# 質問事項 2006 年 4 月 1 日 version

先日の学会講演に関する質問・コメントです。あまりに多いので、ここです。

Honma et al.'03 Fig 1 から

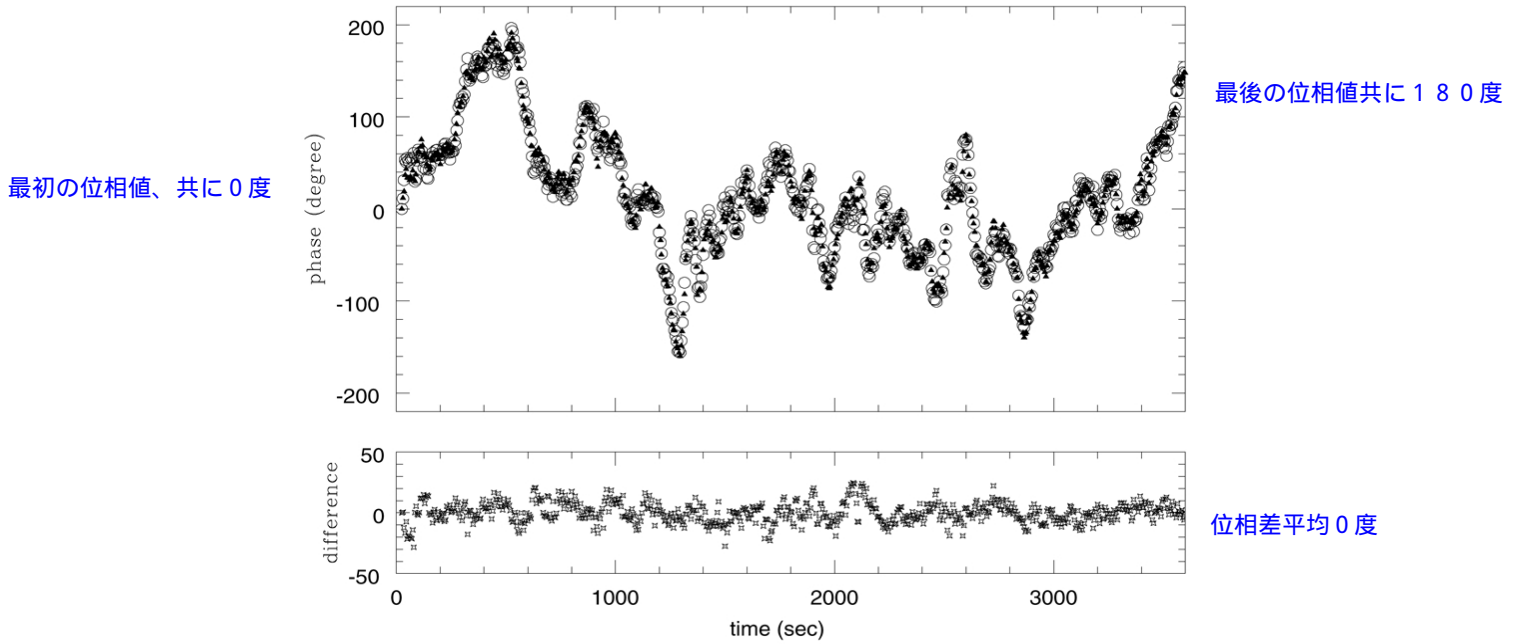
1) Honma 他(PASJ, 55, L57-L60 2003)のfig 1は一般的な位相差の図ではないので相対VLBIの効果を示す例としては不適當。

まず、fig1は異常にきれいであり、

a. 左端のスタート位相が共に0度であること。

b. 最後の値が共に180度であること。

c. fig1の下段の位相差平均値が0らしいこと。これはアプリアリ天体位置が完全に正しかったことを意味する。

メーザスポットのアプリアリ位置はせいぜい0.1秒角精度なので、位相差平均値はほとんどの場合、none 0値となる。

以上 a, b, c が同時に起こる確率はきわめてひくい。

実際のvisibilityから単純な差を求めると下図の(黄色塗り部分)ようになる。本来相対VLBIでいう位相差は単純に位相の引き算をいう。追尾位置をずらす、既知の誤差分を修正するといったことはしてもよい。

しかしながら、相関器遅延追尾パラメータでの大気項の正負を間違えており、それに気がついていないこの時期にこのようなきれいな位相差がでるのはおかしい。

相対VLBIによる大気位相変動のキャンセル効果をしめす際には、別の結果を用いるべきである。
